福島第一原子力発電所 特定原子力施設に係る実施計画 変更認可申請書の
一部補正について

「福島第一原子力発電所 特定原子力施設に係る実施計画」及び「福島第一原子力
発電所 特定原子力施設に係る実施計画 別冊集」について、下記の箇所を別添の通
りとする。

- 「福島第一原子力発電所 特定原子力施設に係る実施計画」
処理水バッファタンクの取替に関する審査の進捗を踏まえ、下記の通り補正を
行う。

図-1 解体作業のフロー

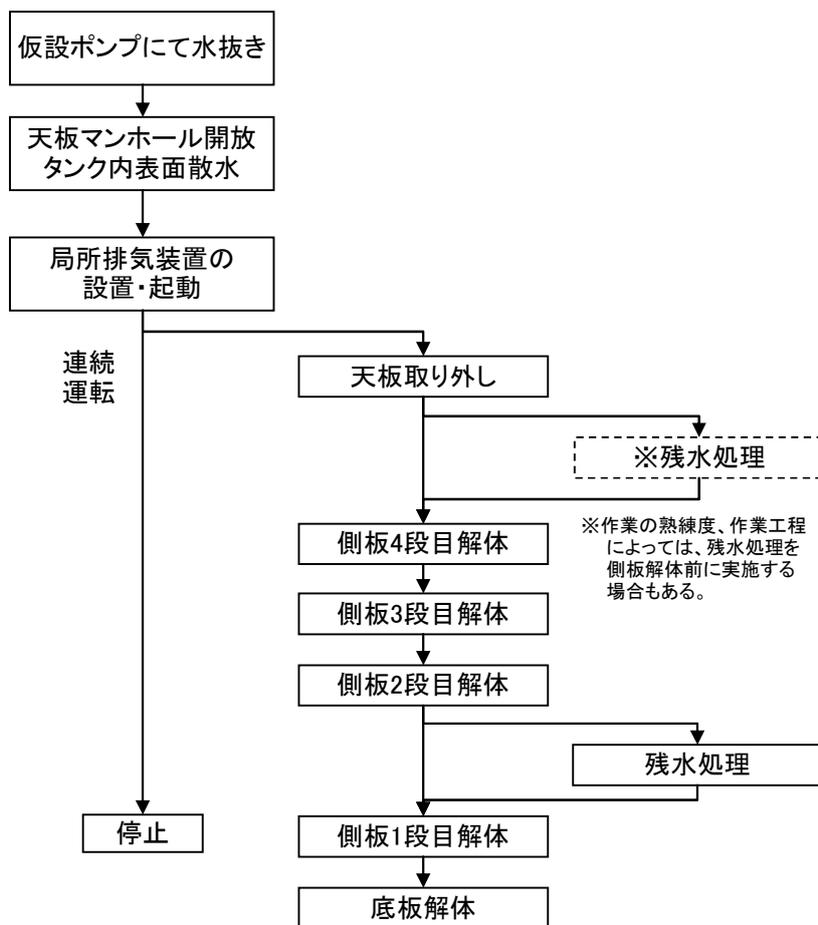
- ・既設タンク接続配管の解体・撤去方法の追加
- ・添付資料追加に伴う添付資料番号変更

既設処理水バッファタンク（フランジタンク）及び既設処理水バッファタンク接続配管は、貯留している RO 処理水を新設処理水バッファタンクに移送した後、汚染拡大防止を図った上で解体・切断し、構内で保管する。

解体作業手順の概要を図－1に示す。

図-2 処理水バッファタンク接続配管の範囲

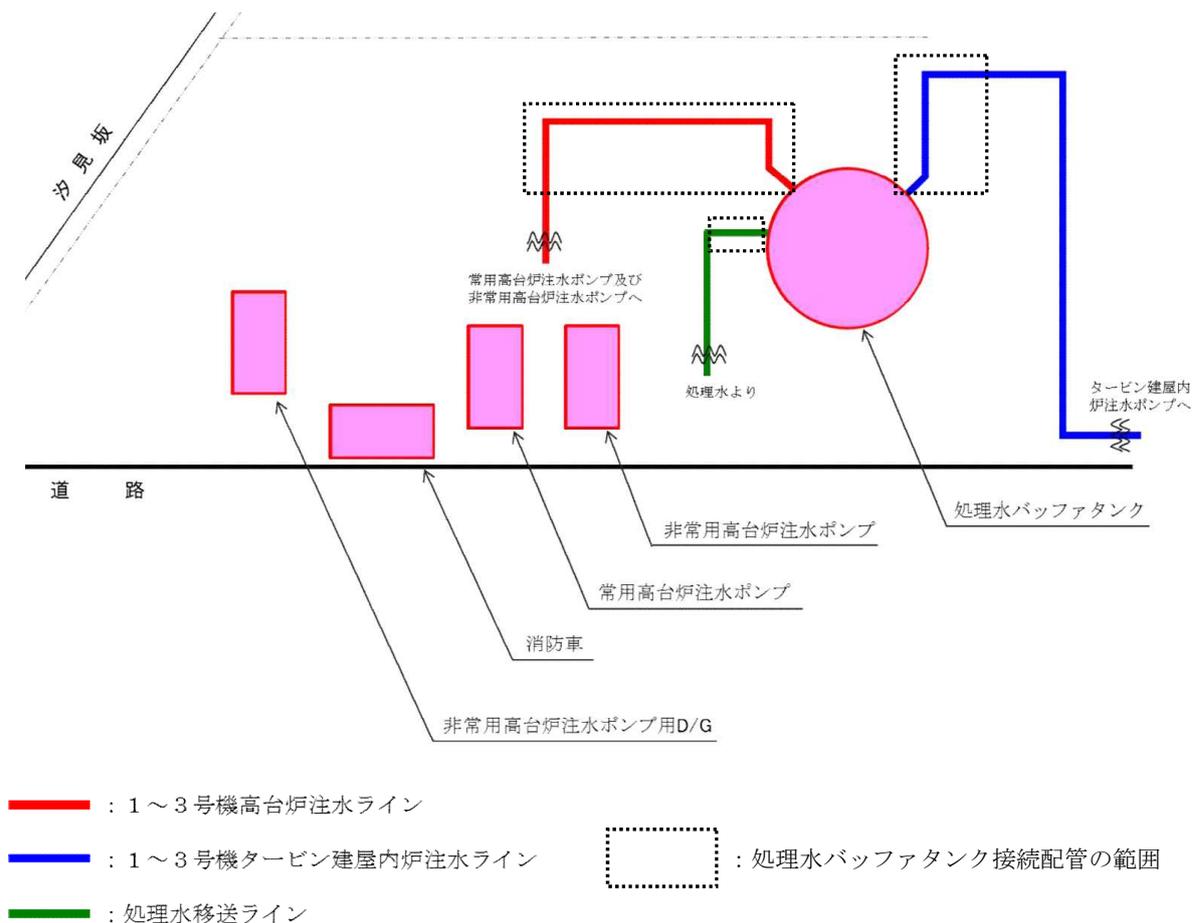
- ・原子炉圧力容器・格納容器注水設備の配置について新規記載

処理水バッファタンク接続配管の範囲を図-2に示す。処理水バッファタンク接続配管はT. P. 33. 5m 盤に設置する。
